OŚWIADCZENIE WIĄŻĄCE W SPRAWIE OCENY ODDZIAŁYWANIA REALIZACJI PROJEKTU NA ŚRODOWISKO

Nowe źródło jądrowe w elektrowni Dukovany

Pisemne konsultacje transgraniczne z Rzeczpospolitą Polską w ramach procedury oceny oddziaływania na środowisko NŻJ EDU

Rys. 1 Schemat rozmieszczenia sieci obliczeniowej – cały obszar obliczeń

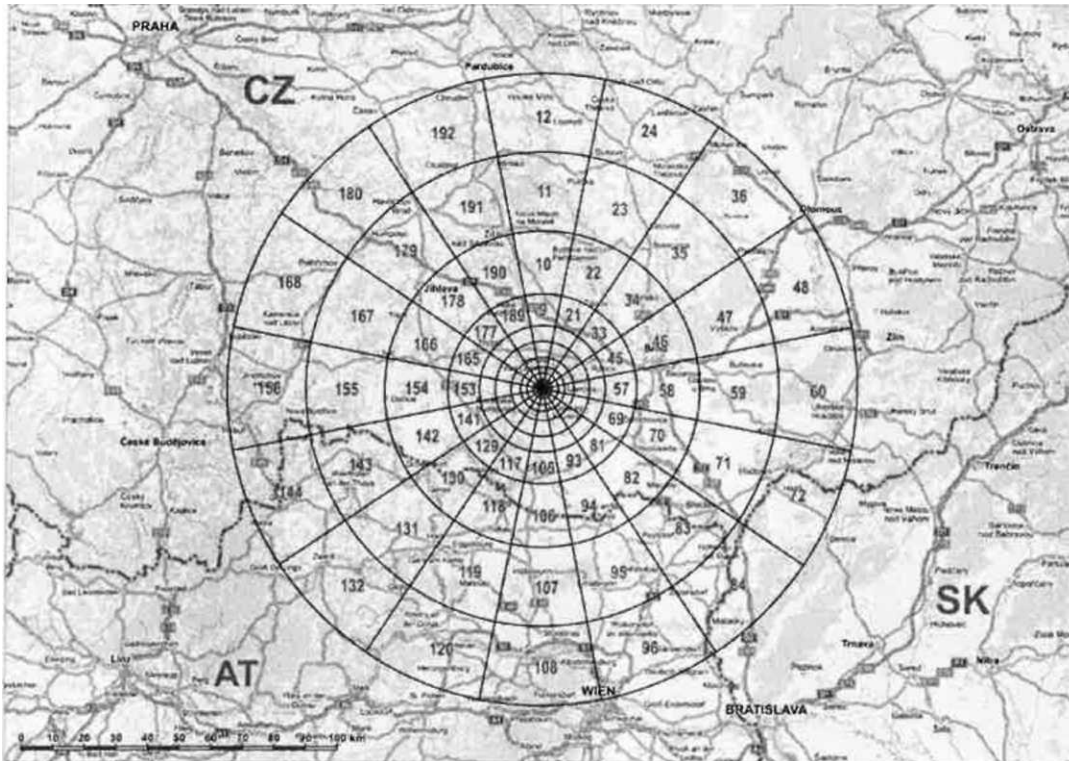
Oddziaływanie radiologiczne eksploatacji nowego źródła jądrowego zostało ustalone za pomocą kodu komputerowego ESTE Annual, który jest wykorzystywany do oceny oddziaływania radiacyjnego podczas zwykłej eksploatacji obiektów jądrowych. Metodyka i algorytmy kodu pozwalają znaleźć i ustalić osoby reprezentatywne (krytyczne grupy ludności) narażone na uwolnienie materiałów promieniotwórczych, zlokalizowane w okręgu o promieniu 100 km. W celu przeanalizowania oddziaływania transgranicznego oceniono roczne indywidualne dawki skuteczne pochodzące z uwolnień do powietrza, cieków wodnych i ogólnie, ale wyłącznie dla krajów, które znajdują się w odległości 100 km (dla Austrii i Słowacji): dla innych krajów, wskazano zbiorowe dawki skuteczne (Polska znajduje się w odległości 118 km od planowanej inwestycji). Ponadto, z uwagi na brak ustalenia limitów lub zalecanych poziomów ryzyka uszkodzenia ciała, omówionych w rozdziale D. 1.1.1. wpływ na zdrowie i zagrożenia dla zdrowia, wydaje się, że wartość trwającego całe życie uszkodzenia ciała powinna zostać obliczona również dla strony polskiej, a także dla strony austriackiej i słowackiej.

Obliczenie rocznych indywidualnych dawek skutecznych pochodzących z zanieczyszczeń eksploatacyjnych z NŻJ, biorąc pod uwagę wspólny efekt elektrowni EDU1-4, zostało przeprowadzone we wszystkich sektorach w odległości 100 km, jak pokazano na Rys. D.7: Schemat rozmieszczenia sieci obliczeniowej – cały obszar obliczeń. Chociaż obszar ten nie rozciąga się na terytorium Polski, sektor 24 znajduje się stosunkowo blisko (około 20 km od granicy z Polską). W kontekście odpowiedzi na złożony wniosek, sektor 24 i sąsiednie sektory 12 i 36 przyjęto jako sektory referencyjne dla potrzeb oceny zagrożenia uszkodzeniem zdrowia w związku z eksploatacją NŻJ dla mieszkańców Polski. Indywidualna dawka skuteczna została obliczona dla czeskiego koszyka konsumenckiego, ale koszyk konsumencki Republiki Czeskiej i Polski jest bardzo podobny zgodnie z danymi statystycznymi. W przypadku Polski oraz sektorów referencyjnych 24, 12 i 36, ekspozycja osoby reprezentatywnej odbywa się jedynie poprzez zrzuty do atmosfery z NŻJ, ponieważ płynne zrzuty do cieków wodnych odpływają do Iglawy, a następnie przez Morawę do Dunaju i nie mogą w żaden sposób wpływać na Polskę.

Maksymalna roczna indywidualna dawka skuteczna na mieszkańca Polski zamieszkującego przy granicy z Republiką Czeską może zostać oszacowana na mniej niż 3,5E-8 Sv, a wynikające stąd ryzyko uszkodzeń zdrowia dla mieszkańców Polski będzie wynosić maksymalnie 1,42E-07 i w rzeczywistości będzie znajdować się w rzędzie 1E-08 lub niższym. Ryzyko uszkodzenia zdrowia w rzędzie 1E-07 i 1E-08 można interpretować jako prawdopodobieństwo, że jeden na 10 lub 100 mln mieszkańców narażonych na odpowiednie źródło poniesie szkodę na zdrowiu w wyniku ekspozycji. Nieistotność ekspozycji przeciętnego mieszkańca Polski w związku z eksploatacją NŻJ można przyjąć przede wszystkim na podstawie porównania szacunkowej maksymalnej rocznej indywidualnej dawki skutecznej 3,5E-8 SV wynikającej ze zrzutów z EJ w najbliższych regionach przygranicznych Polski, a dawka otrzymana przez przeciętnego mieszkańca Polski z naturalnych i sztucznych źródeł obecnych w najbliższym otoczeniu (poprzez wdychanie produktów rozpadu radonu, promieniowanie kosmiczne i kosmogeniczne, ekspozycję medyczną itp., Raport roczny, Państwowa Agencja Atomistyki, 2016, http://www.paa.gov.pl/uploads/temp/strony/strona_401/text_images/PAA_Annual_Report_2016_readable_1.pdf ma wartość 3,5E-3 SV. Dawka spowodowana przez NŻJ jest niższa o 5 rzędów wielkości, tj., na terytorium Polski nie powinny być rejestrowane praktycznie żadne uszkodzenia zdrowia (nawet jednej osoby) w wyniku całego okresu eksploatacji i zrzutów eksploatacyjnych z NŻJ. Należy również zauważyć, że dawki spowodowane przez NŻJ obliczono na podstawie bardzo zachowawczych szacunków zrzutów substancji promieniotwórczych z NŻJ, które z dużym prawdopodobieństwem nie zostaną osiągnięte (zob. załącznik 5.1 do dokumentacji OOS, rozdział 4.5, tabela 15 i tabela 16, która obejmuje porównanie projektu i rzeczywistych zrzutów eksploatowanej EDU1-4).

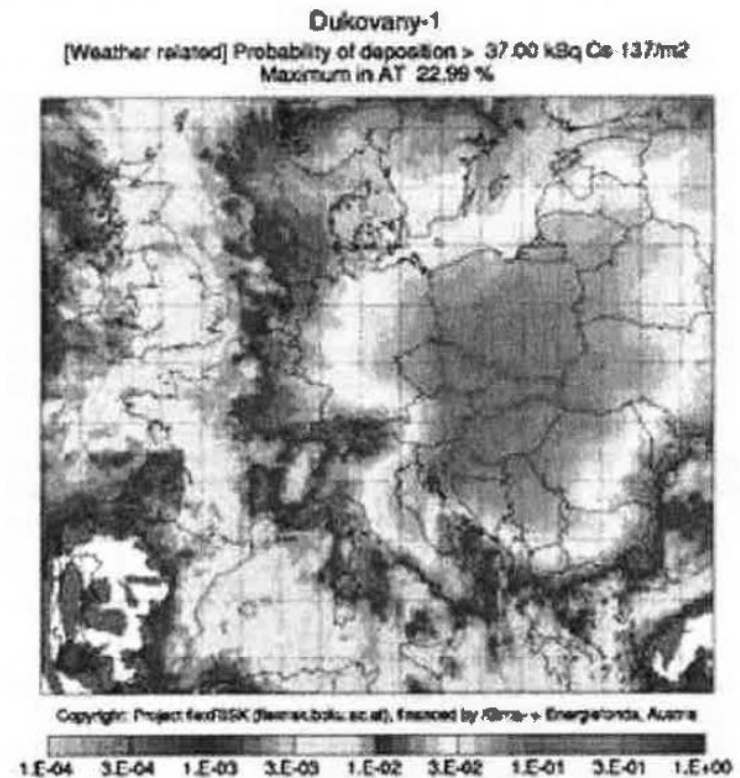
Metoda wskazywania wartości członu źródła do 500 TBq Cs-137 w przypadku planowanej elektrowni jądrowej w Hanhikivi w Finlandii w celu oceny poważnej awarii jest myląca. Ustawodawstwo fińskie określa maksymalny wyciek Cs-137 podczas poważnej awarii na 100 TBq Cs-137, co zagwarantuje jedynie ograniczone konsekwencje zdrowotne poważnej awarii. W związku z tym wartość ta jest stosowana w fińskich OOS dla NŻJ, niezależnie od typu reaktora lub rzeczywistej możliwości takiego wycieku. Fakt ten jest wymieniony w wielu miejscach badania OOS dla elektrowni w Hanhikivi (Fennovoima – raport oceny oddziaływania na środowisko dla elektrowni jądrowej, luty 2014). Badanie OOS wyjaśnia również kontekst, w którym użyto wartości 500 TBq Cs-137. Na przykład w dokumencie OOS część „Odpowiedzi na oświadczenia i pytania niektórych krajów zagranicznych dotyczące programu oceny oddziaływania na środowisko”, s. 13 stwierdza, że „W celu oceny skutków awarii elektrowni jądrowej, procedura OOS obejmowała modelowanie rozprzestrzeniania się uwolnienia materiału promieniotwórczego spowodowanego poważną awarią reaktora, późniejszym opadem i dawką promieniowania otrzymaną przez społeczeństwo. Analizowane uwolnienie to uwolnienie cezu-137 wynoszące 100 TBq ustanowione w Zarządzeniu Rządowym (717/2013), które odpowiada poważnej awarii reaktora (INES 6). Wpływ uwolnienia pięciokrotnie wyższego niż uwolnienie wynoszące 100 TBq (ponad 50,000 TBq odpowiedników jodu-131) zostały również ocenione w odniesieniu do awarii INES 7. Jednakże to uwolnienie jest teoretycznie niemożliwe w odniesieniu do gazów szlachetnych, ponieważ uwolnienie oznaczałoby, że uwolnionych zostałoby pięć razy więcej gazów szlachetnych niż zawiera reaktor. Takie pięciokrotne uwolnienie nie spowodowałoby żadnych natychmiastowych skutków zdrowotnych.”

Wartości osiadania monitorowanych radionuklidów krytycznych jako podstawa do rozważenia środków ostrożności zgodnie z ustawodawstwem austriackim i niemieckim przedstawiono w dokumentacji OOS (zob. tabela D94 dla poważnej awarii oraz tabele 86 i 91 dla awarii projektowych). Są to wartości średniej maksymalnej i kwantyl 95% maksymalnych osadów w całym pierścieniu na danej odległości. Ogólnie rzecz biorąc, jeżeli rozważany obszar znajduje się tylko w części danego pierścienia, osiągnięte średnie i maksymalne wartości osiadania są niższe dla tego obszaru niż dla całego pierścienia (jest to również przypadek Polski).

Jeżeli na terytorium Polski stosowane są austriackie i niemieckie poziomy wytycznych mające na celu rozważenie środków wstępnych, to obliczenia pokazują, że podczas poważnej awarii wartość 700 Bq/m^2 aktywności powierzchniowej I-131 nie zostanie osiągnięta z prawdopodobieństwem ponad 78% w dowolnym miejscu w Polsce, a wartość aktywności powierzchniowej 650 Bq/m^2 dla Cs-137 w ogóle nie zostanie osiągnięta w Polsce.
